改善箇所説明図

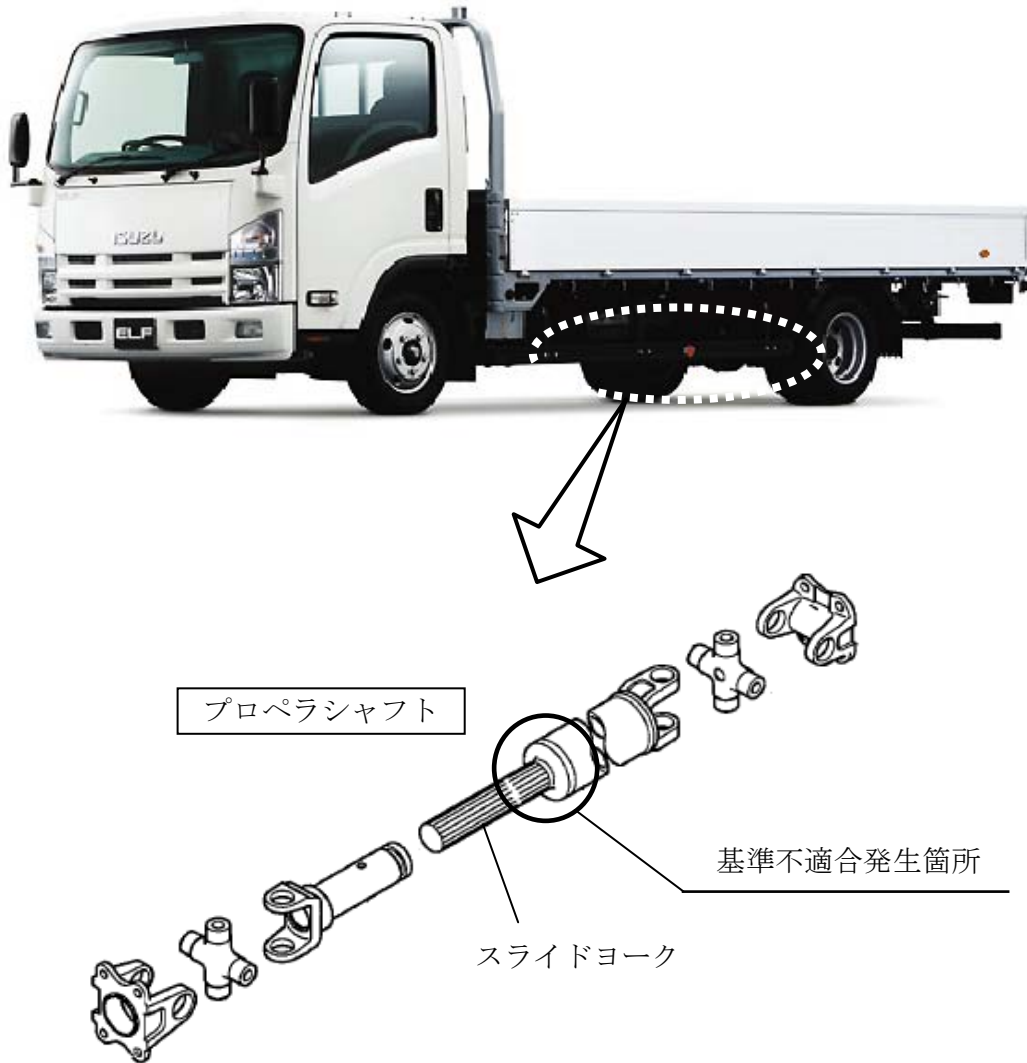
プロペラシャフトのスライドヨークスプライン根元部の高周波焼入れ範囲が不適切なため、強度が不足しているものがある。そのため、そのまま使用を続けると、当該部に亀裂が生じ、最悪の場合、プロペラシャフトが折損し走行不能になるおそれがある。

改善の内容：プロペラシャフトを良品に交換する。

識別：キャブブロックレバー部に黄色ペイントを塗布する。
